**Responder ao Ofício Nº 333/2025/CAC/CGAA/DOP/SEDEC-MIDR,
referente à solicitação de instalação de balizadores verticais na ponte
do Bairro Centro.**

Sector de Planejamento e Engenharia do Município de São Vendelino

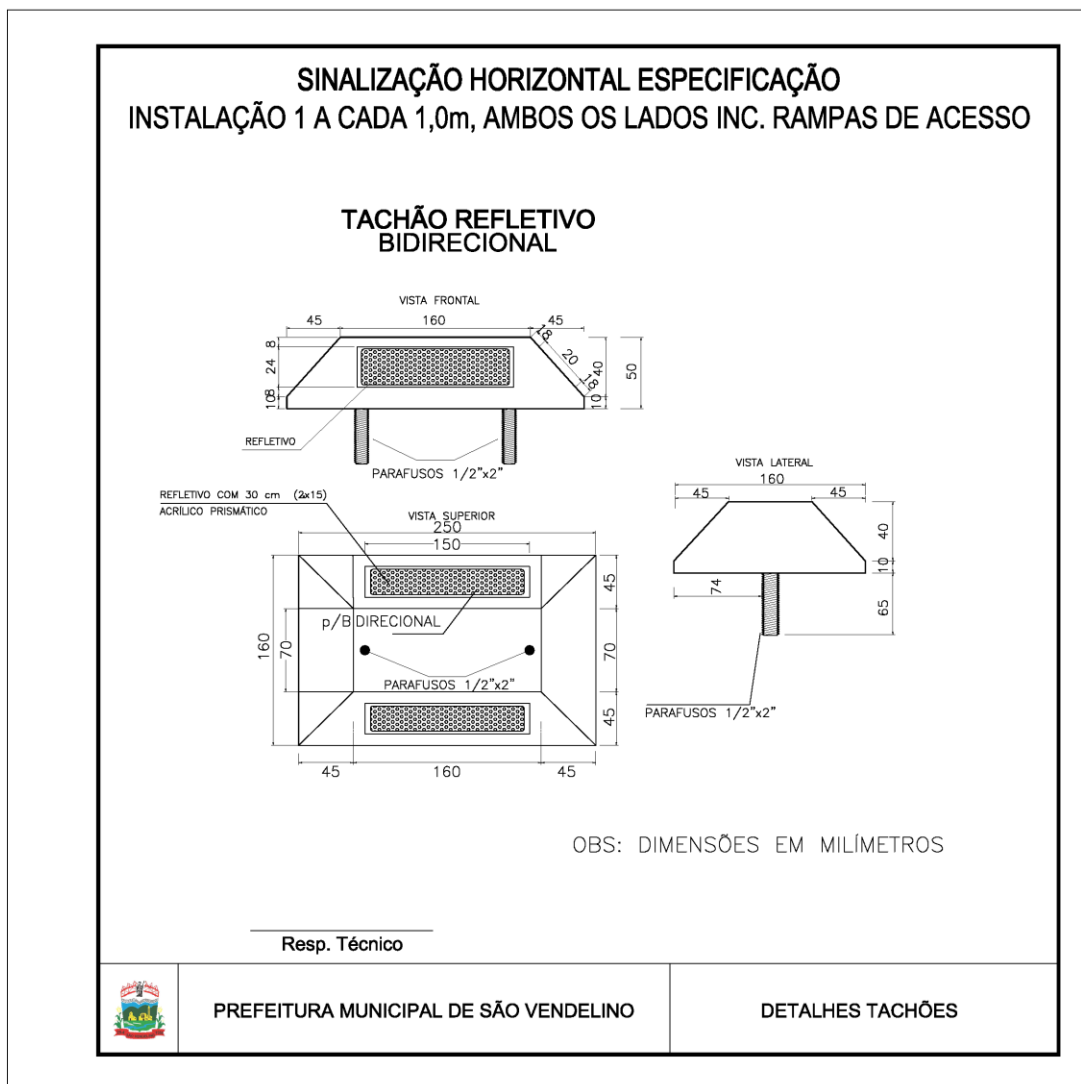
O ofício Nº 333/2025/CAC/CGAA/DOP/SEDEC-MIDR refere-se a solicitação pela Defesa Civil para a instalação de balizadores verticais para a sinalização e proporcionar maior segurança à veículos que se utilizem do elemento de transposição do Arroio Forromeco, tendo em vista que o tabuleiro não contempla guarda rodas nem qualquer barreira de proteção que impeça os veículos de queda dentro do curso do arroio.

Salientamos que, a OAE – Obra de Arte Especial projetada e executada, trata-se de um elemento de pouca altura relacionado ao nível natural de escoamento do Arroio Forromeco, sendo que fica facilmente submergível em períodos de grandes precipitações em curtos períodos de tempo, devido a sua localização estar em pé de serra, com área de bacia hidrográfica bastante ampla. Evidenciamos ainda que, quando o nível do Arroio Forromeco atinge cotas acima da OAE, o escoamento de água desloca-se com grande energia cinética, sendo que qualquer elemento de sinalização vertical, tipo placa de sinalização, como balizadores verticais, não suportaria a pressão imposta pela água.

Contudo, a equipe técnica da municipalidade, vem através deste propor a instalação de tachões refletivos em plástico injetado bidirecional (SICRO 5213362), a ser implantado, em ambos os lados da OAE, junto aos bordos, com espaçamento de um em um metro, incluindo também as rampas de acesso ao dispositivo.

A estrutura possui comprimento de tabuleiro de 35,0m, projetando a colocação de 6 (seis) tachões antes, 35 (trinta e cinco) tachões sobre a OAE e 6 (seis) tachões depois, em ambos os lados, teríamos ao todo solicitando autorização para a instalação de 94 (noventa e quatro) unidades. O valor de cada unidade de acordo com SICRO RS, Outubro de 2025 é de R\$ 89,53/Unid. (sem BDI). Com DBI de 27,25% (percentual utilizado para a construção do dispositivo. O valor unitário com DBI é de R\$ 113,93, sendo valor necessário para a implantação de R\$ 10.709,42 (dez mil setecentos e nove reais e quarenta e dois centavos).
